Informe Consolidado de Solicitud de Aclaraciones, Rectificaciones y/o Ampliaciones a la Declaración de Impacto Ambiental del Proyecto "Proyecto Inmobiliario Condominio Reserva Universitaria"

Nombre del Titular : Galilea de Ingeniería y Construcción
Nombre del Representante Legal : Álvaro Tapia Bravo
Dirección : Tres Oriente N° 1424

El presente Informe Consolidado de Solicitud de Aclaraciones, Rectificaciones o Ampliaciones a la Declaración de Impacto Ambiental del proyecto "Proyecto Inmobiliario Condominio Reserva Universitaria", contiene las observaciones generadas en virtud de la revisión de la Adenda.

Área de influencia hidrología.

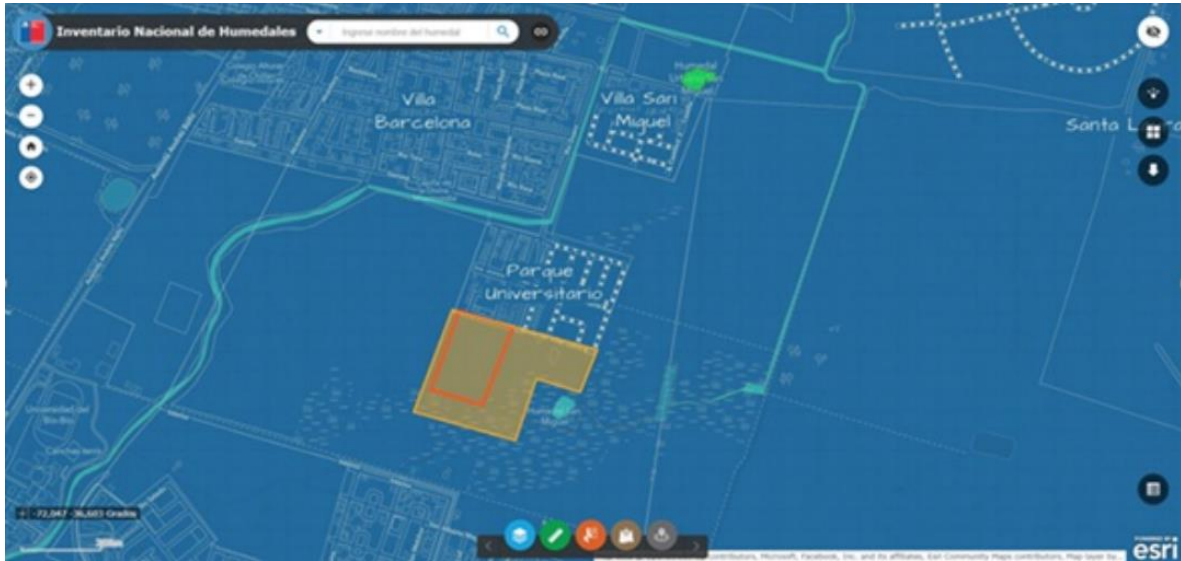
38. En el punto 3.5.1.1.4, “Movimientos de tierra”, la titular señala la no interferencia con la napa freática bajo los parámetros obtenidos en el informe mecánica de suelos presentado en el Anexo 2.3 de la DIA. En relación a los antecedentes aportados en dicho Anexo, se hace presente que este informe reporta de fecha marzo de 2018, considerando estos antecedentes, se solicita a la titular presentar un estudio de mecánica de suelos identificando el nivel freático actual. Incorporando en el presente capítulo de la DIA un registro de calicatas en la cual identifique como mínimo: ID calicata, coordenadas UTM (metros) en Datum WGS 84, nivel freático, fecha.

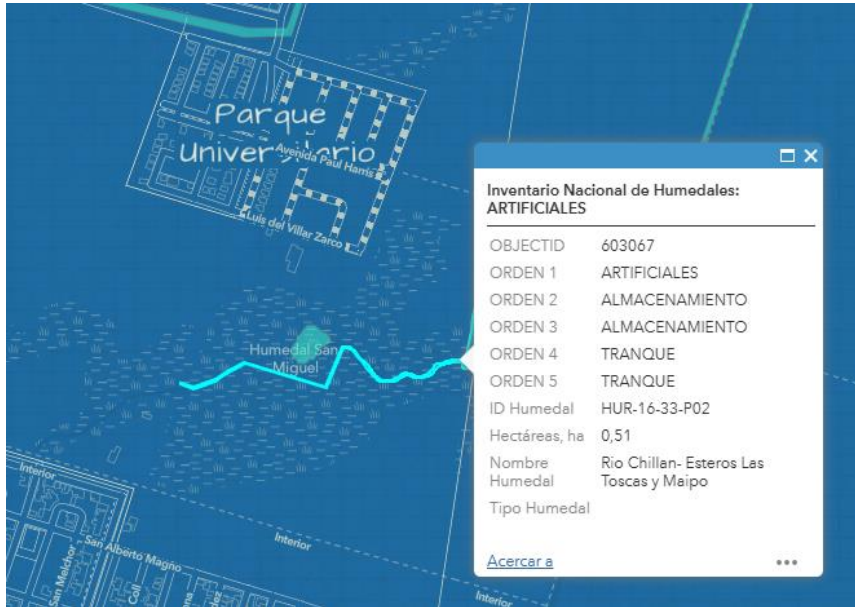
de la DIA, el titular no presenta mayores detalles para descartar el eventual reasentamiento de comunidades humanas. Sobre lo anterior se solicita ampliar dicho enunciado con antecedentes que permitan identificar que el proyecto no generará reasentamiento a otros grupos humanos distintos a los grupos humanos pertenecientes a pueblos indígenas. Para lo anterior deberá tener en consideración la “Guía para la evaluación de impacto ambiental del reasentamiento de comunidades humanas en el SEIA”⁵.

43. Se solicita aclarar si la intervención altera los tiempos de desplazamiento y el acceso de las familias a los establecimientos educacionales (JUNJI, escuelas), centro de salud (CESFAM), espacios de culto (Iglesias y Capillas) y espacios públicos.
44. Se solicita aclarar si existirá una pérdida de espacios urbanizados de uso publico que utiliza la comunidad.
